## 補正箇所リスト

作成日 2020/07/01  
番号 MS20-00008  
審査担当 久保 博史

1階平面図 1:100

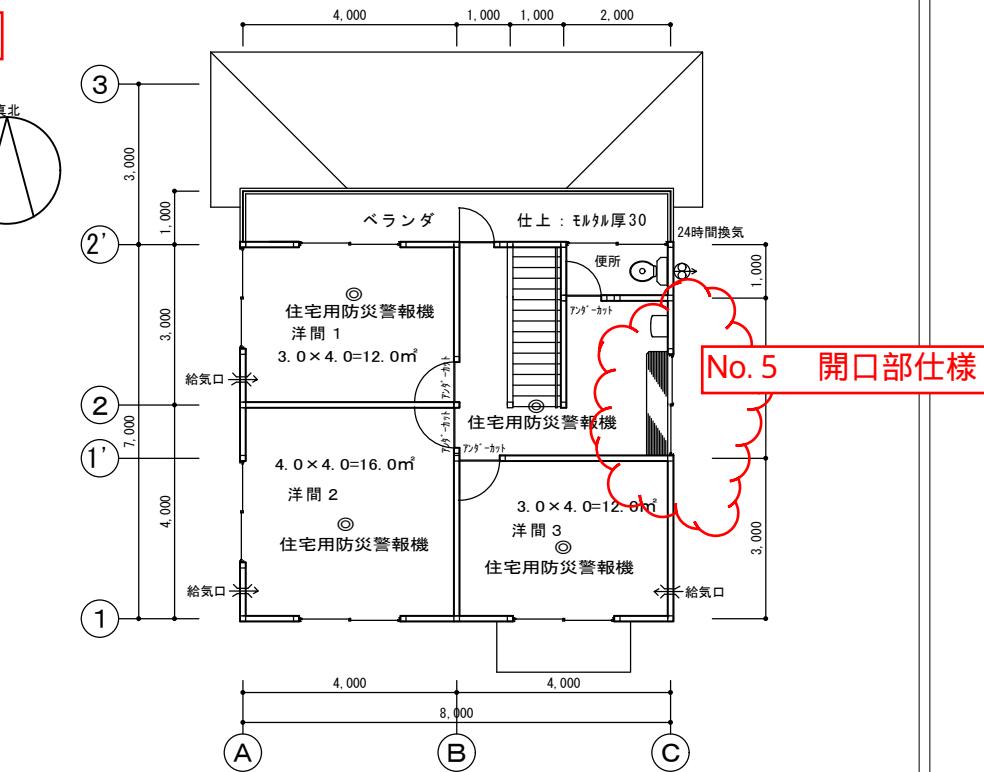
No.	図面名	補正すべき事項	備考
1	確認申請書第五面	駐車場部分の面積が面積算定図と整合していません。 面積算定図が正と思われますので、第五面の補正をお願いします。	
2	1階平面図兼配置図	道路境界線からの離隔距離を明示してください。	
3	同上	東側隣地境界線による延焼線を明示の上、開口部における防火設備の仕様を明示してください。	
4	同上	必要排気量の根拠を明示してください。	
5	2階平面図	東側隣地境界線による延焼線を明示の上、開口部における防火設備の仕様を明示してください。	
6			
7			
8			
9			
10			
11			
12			
13
